Toleranzen nach Arbeitsanweisung BA 1					Tag	Name	DG Flugzeugbau GmbH 76646 Bruchsal 4 Im Schollengarten 20
Schweißen nach Arbeitsanweisung SA 1					Gez.	08.06.98 S. Lehner	
					Gepr.		
					Norm.		
					Maßstab	Hülse für Umbau FW-Antrieb auf federbel. Bediengriff	 8Fw30
					1:1		
					:		
					Maße ohne Toleranz- ang. nach:		
c	ergänzt		18.06.04	W. Dirks			
b	Serieneinführung	8-137	25.02.99	Lehner			
a	Loctite 270->638	8-137	15.06.98	Lehner			
Ausg.	Änderung	ÄM	Tag	Name

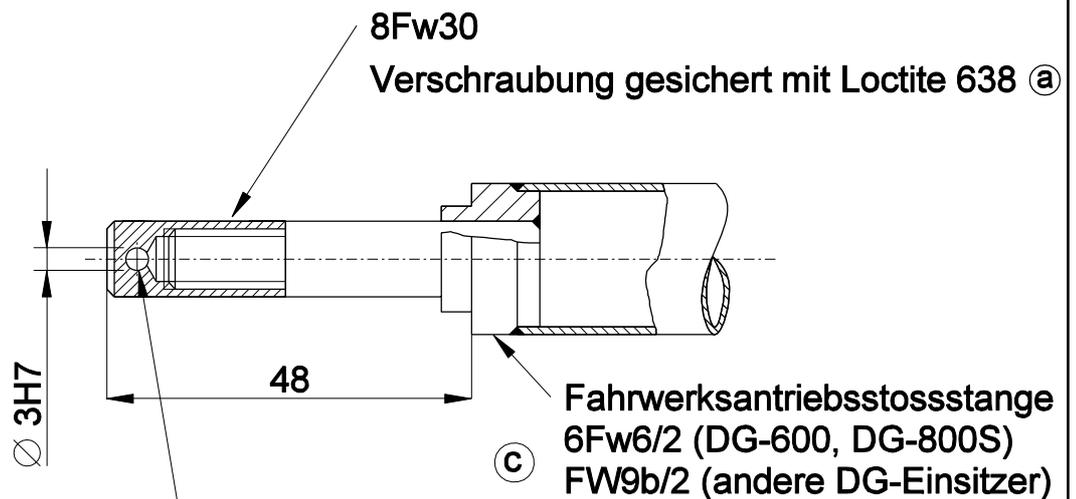
8FW30/1 zusammen mit Teil 8Fw9/5
 verbohren und dann so auf FW-Antriebsstossstange
 montieren, daß Bohrung für Kerbstift
 senkrecht steht (s. 8Fw32, bzw. 8FW25). (c)

(b) DG-800S: Serie ab Werk-Nr. 8-137 Nachrüstung optional
